Modulo per la presentazione delle osservazioni per i piani/programmi/progetti sottoposti a procedimenti di valutazione ambientale di competenza statale

Oggetto: Codice procedura 10847 - Costruzione ed esercizio di un impianto di produzione di energia elettrica da fonte eolica "FIORA" di potenza nominale pari a 52,8 MW, da realizzarsi nel comune di Manciano (GR) e delle opere ed infrastrutture connesse

ALLEGATO n1 OSSERVAZIONI IMPIANTO EOLICO INDUSTRIALE “FIORA” COMPOSTO da n. 4 immagini e 4 pagine.

IMMAGINE n. 2 CUMULO IMPIANTI EOLICI nel BACINO VISIVO TERRITORIO di MANCIANO e di MONTALTO di CASTRO.

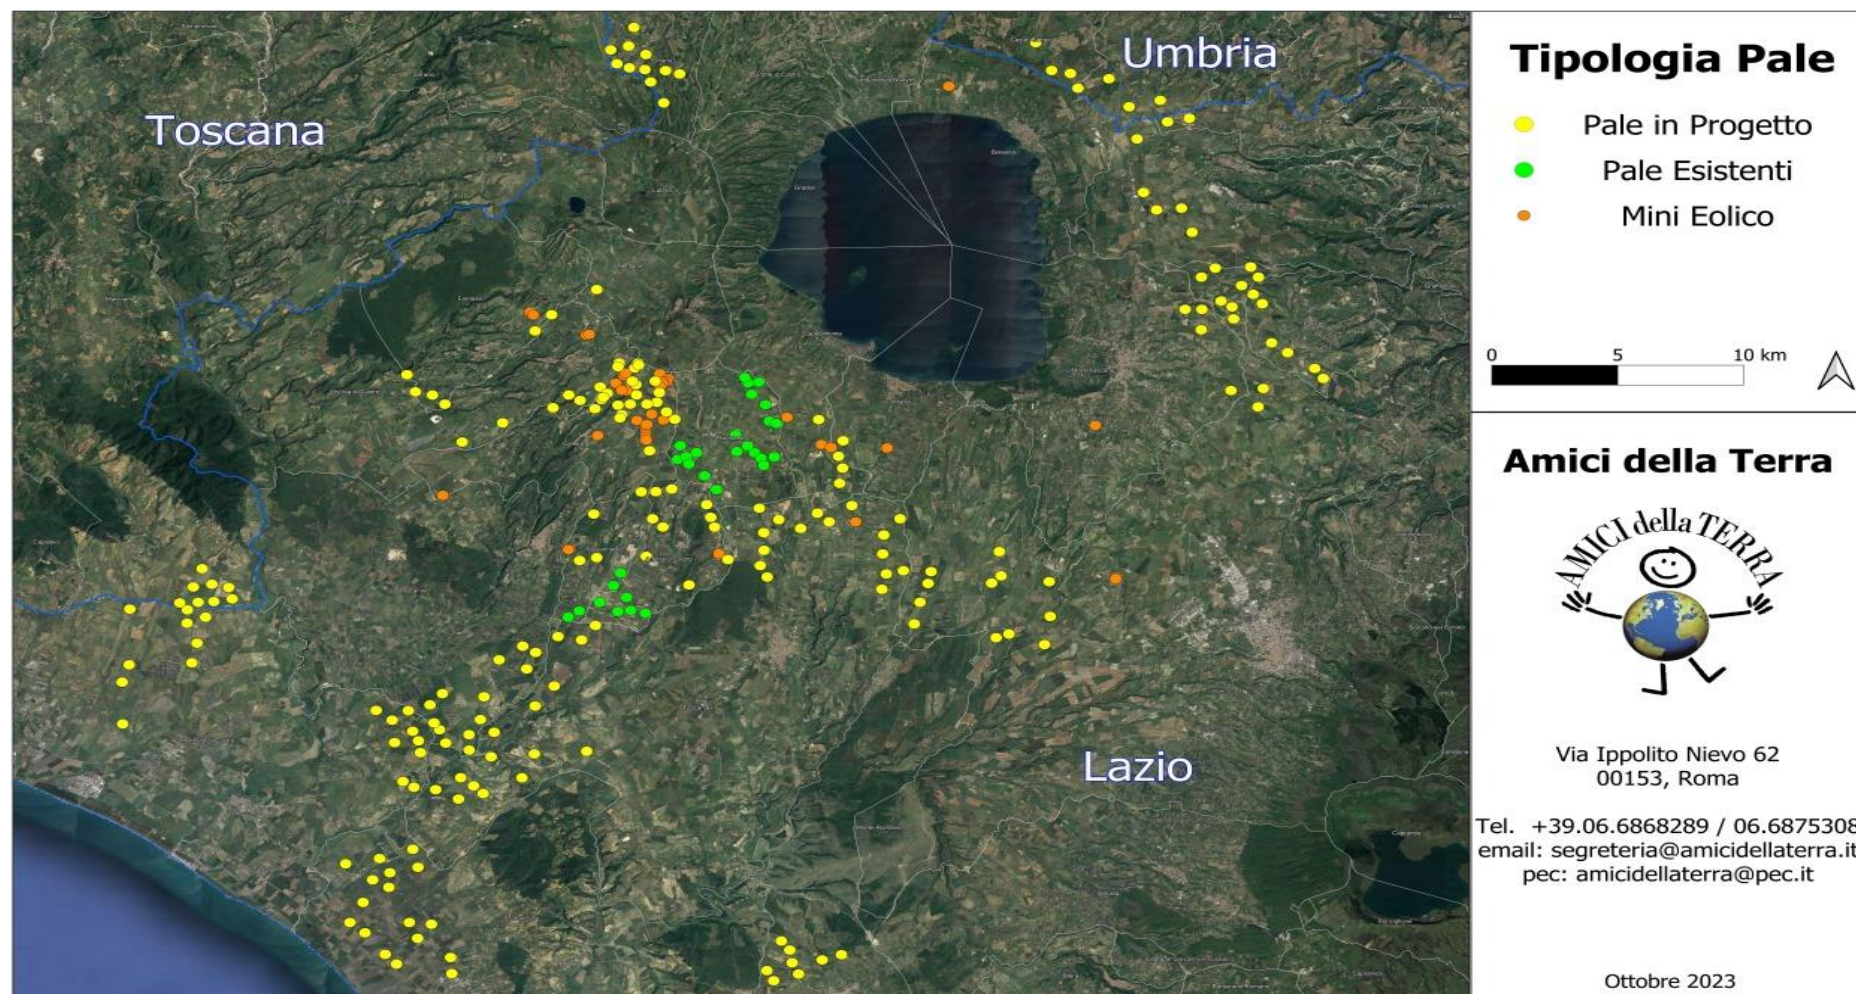
3) OSSERVAZIONE: CUMULO e SATURAZIONE IMPIANTI FER NELLA PROVINCIA di VITERBO, IN PARTICOLARE NEL COMUNE DI MONTALTO DI CASTRO E NELLA ZONA A CONFINE CON IL COMUNE di MANCIANO che SI TROVANO NELLO STESSO BACINO VISIVO.

La zona in cui in cui è stato progettato l'eolico Fiora è già occupata da diversi centinaia di ettari di impianti fotovoltaici già esistenti e in procedura VIA al Mase e alla Regione Lazio così come da diversi progetti di impianti eolici industriali (vedi Allegato Osservazioni immagini nn. 2,3 e 4. L'impianto eolico Fiora, pur trovandosi in Toscana ma nello stesso bacino visivo del territorio limitrofo laziale ed a poche centinaia di metri da una zona già estremamente satura del Lazio, andrebbe ad appesantire una situazione già **critica per la sostenibilità ambientale.**
